OBIEKT :	Dotyczy realizacji rozwiązań zamiennych dla poprawy bezpieczeństwa pożarowego dla budynku dydaktycznego A-22 Uniwersytetu Zielonogórskiego ul. Energetyków nr 2,65-001 Zielona Góra		
TEMAT:	Aneks do EKSPERTYZY TECHNICZNEJ w trybie § 2 ust. 2 Rozporządzenia Ministra Infrastruktury z 12 kwietnia 2002 r. (Dz.U. Nr 75, poz. 690 ze zm.)		
OPRACOWALI :	mgr inż. BOGUSŁAW PABIEROWSKI Rzecznik do spraw zabezpieczeń przeciwpożarowych, nr upr. 277/93 W-WA	mgr inż. BOGUSŁAW PABIEROWSKI Rzecznik Budowlany nr upr. wyk. 146/89/ZG Centr. Rej. Rzecz. Bud. nr 10/06/R/C	Podpis:
Nazwa rysunku:	RZUT DACHU	Data :	10.2018 r.
		Skala rys.:	1:100
		Rys. nr	1

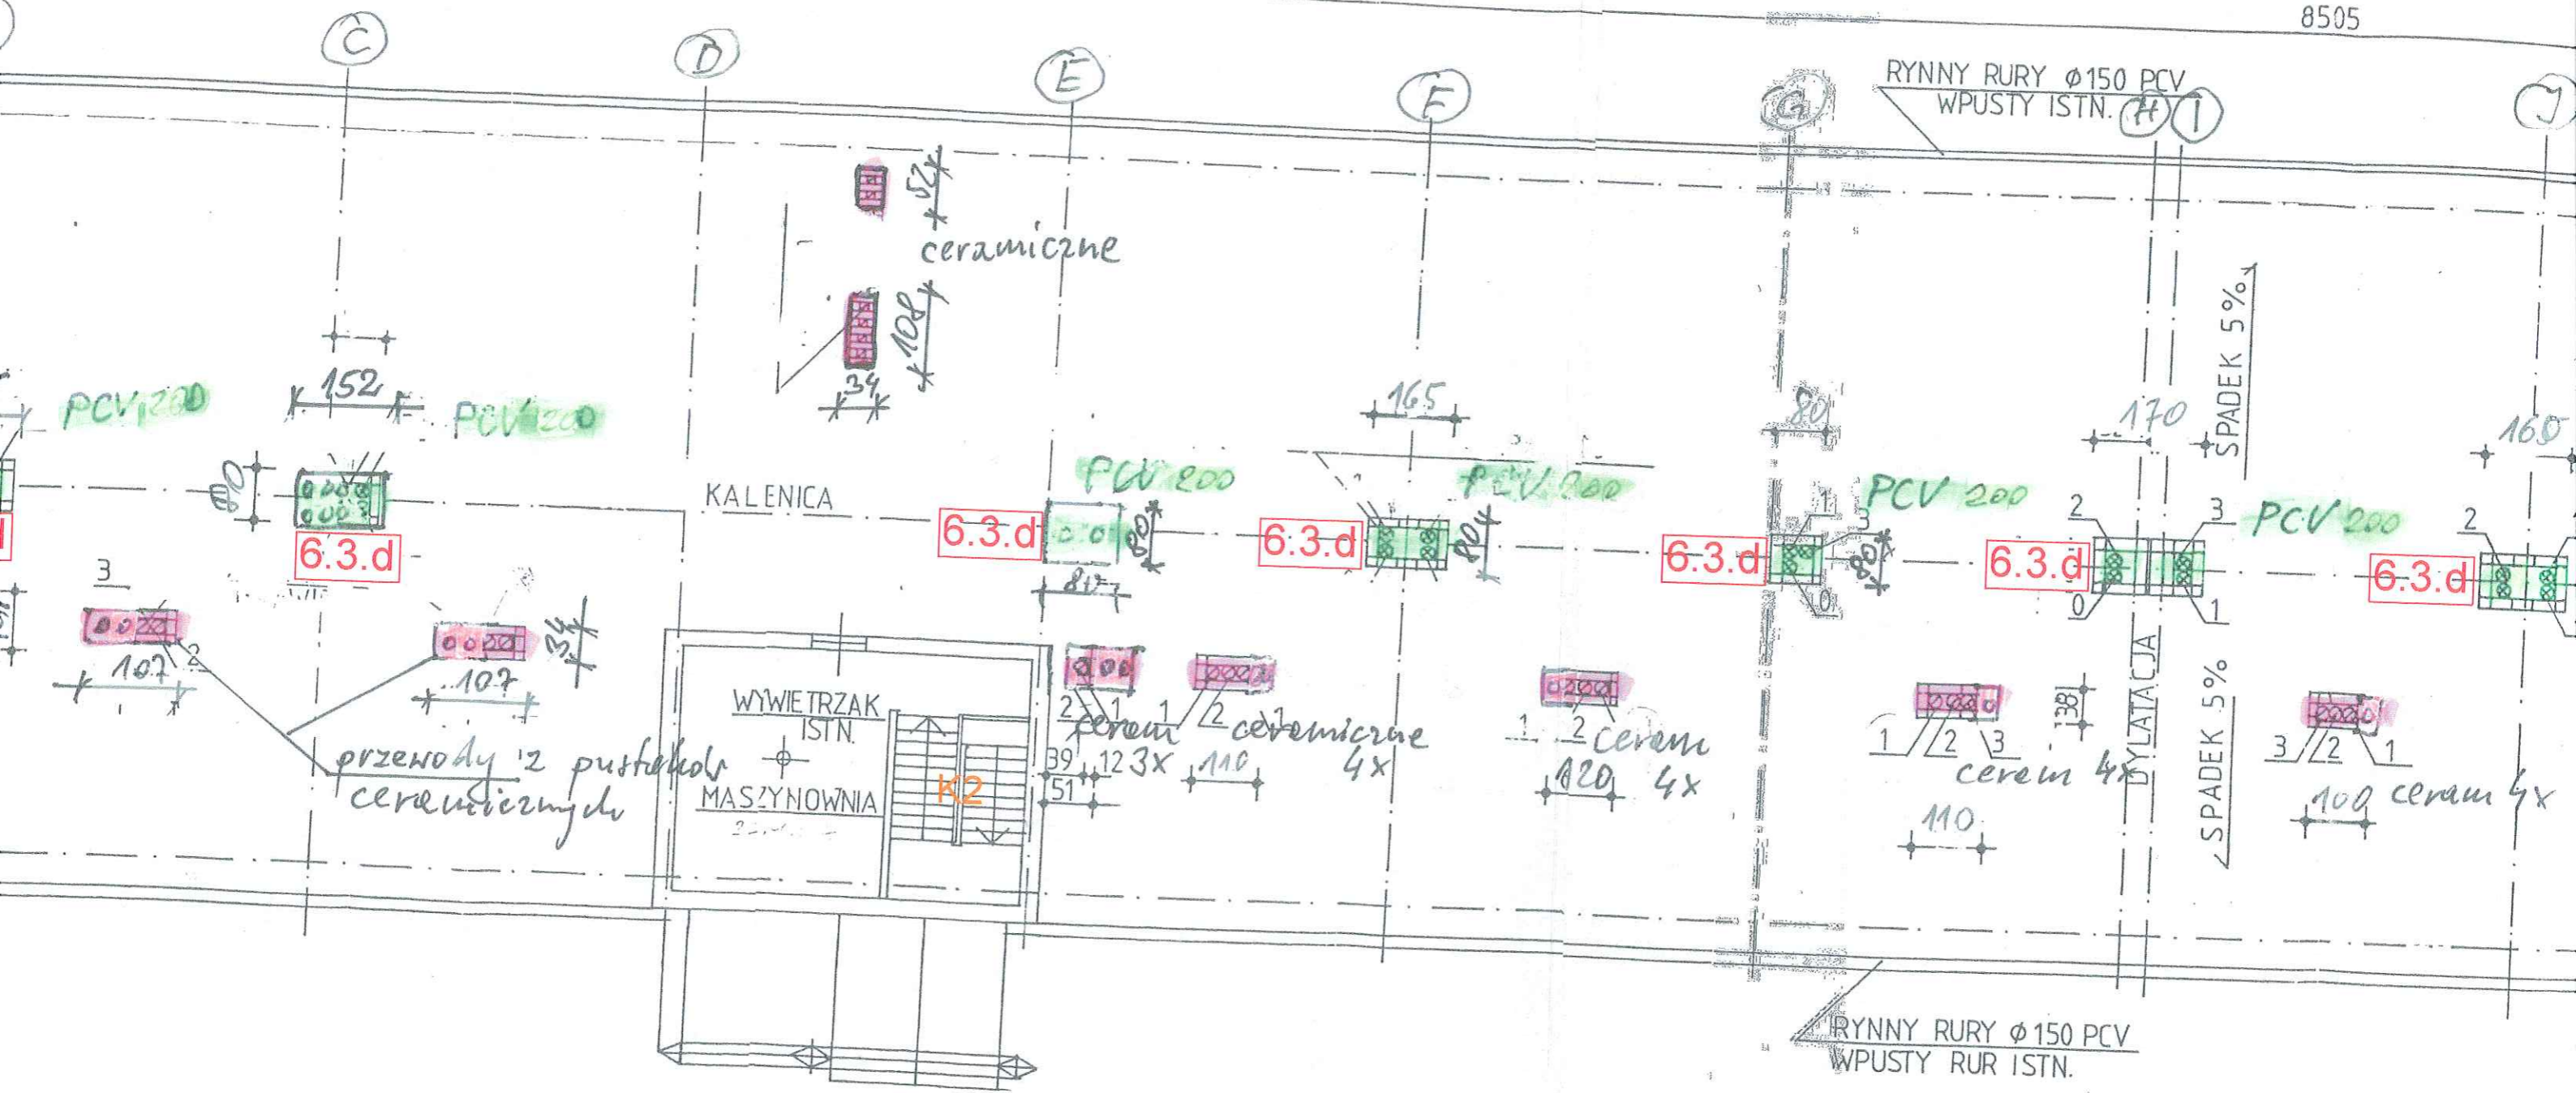
kominy z przewodami wentyl. PCV $\phi 200$ i $\phi 120$
 kominy z przewodami ceramicznymi

Dodaje się pkt. 6.3 ppkt. d/ o brzmieniu:
6.3.d - pozostawienie w części pomieszczeń przewodów do wentylacji grawitacyjnej wykonanej z materiału trudno zapalnego /tworzywa sztuczne - PCV/. Ilości przewodów z tworzywa sztucznego zawarto w załączniku do aneksu ekspertyzy.
